## Поперечный рычаг Renault Megane (1, Classic, Coach, Scenic)

JTC334 заменяется на JTC1113

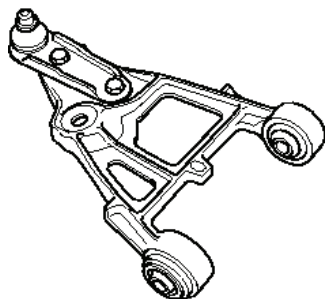
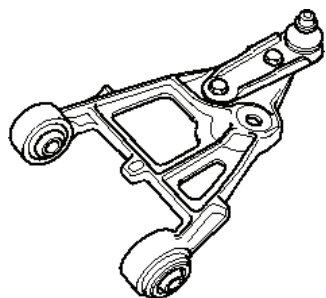
Компания Renault изменила конструкцию поперечных рычагов на вышеуказанных автомобилях. Прежние поперечные рычаги из серого чугуна заменяются стальными рычагами. Компания TRW также перешла на стальные поперечные рычаги, чтобы соответствовать спецификации производителя. JTC334 и JTC335 заменяются на JTC1113 и JTC1114. В связи с этим также изменяется исполнение несущих шарниров с JBJ603 на JBJ761.
